Servicemelding

Produkt:
SP200Servicemeldingsnr:
3112-S013Ver:
2

Figur 1

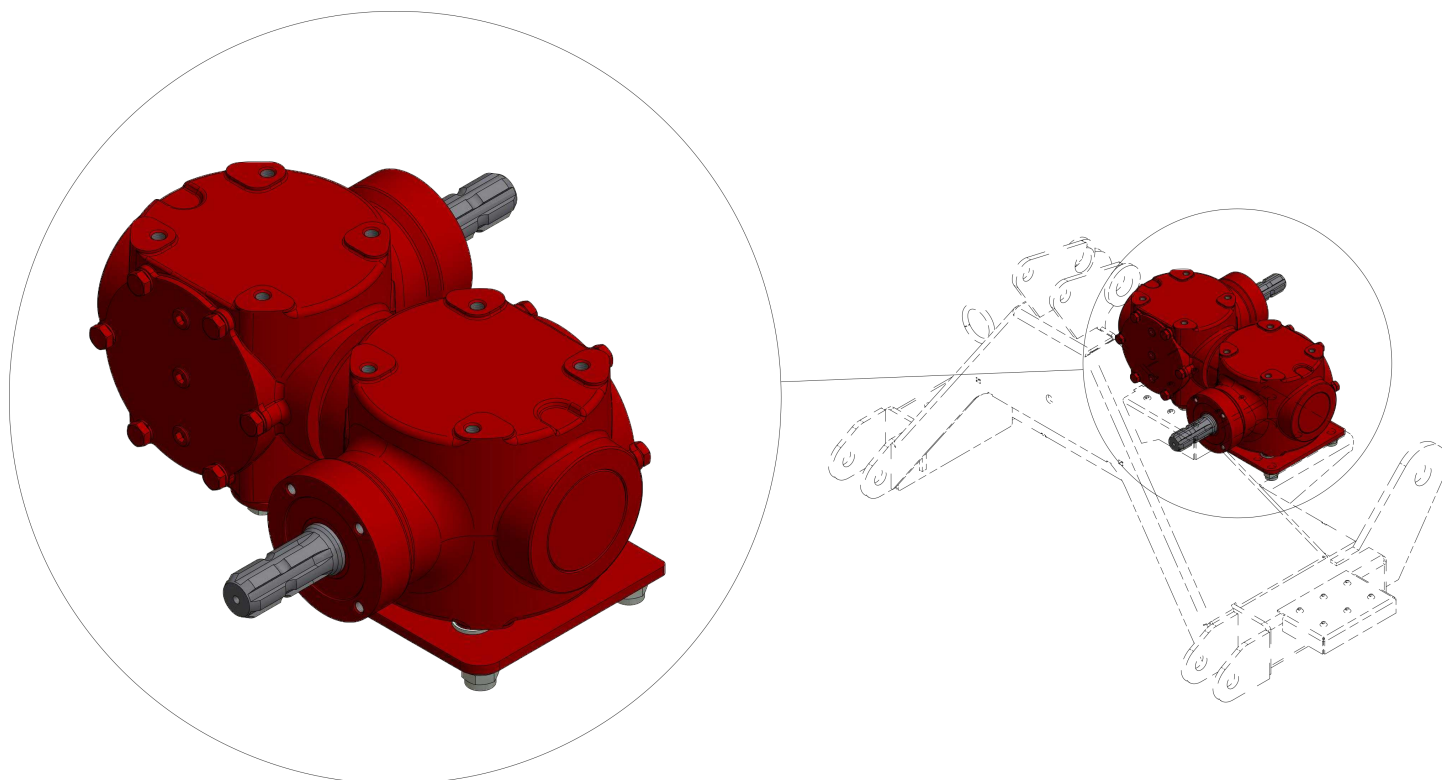
Skifte dobbelgirboks. Ny gearboks passer ikke.

Hullbilde ny girboks passer ikke til hullbilde på traktorfestet.

Følg instruksjonene under for å skifte til ny girboks.

Plata (posisjon 7) er en adapterplate for å tilpasse hullbilde på ny gearboks til hullbildet på pumpefeste.
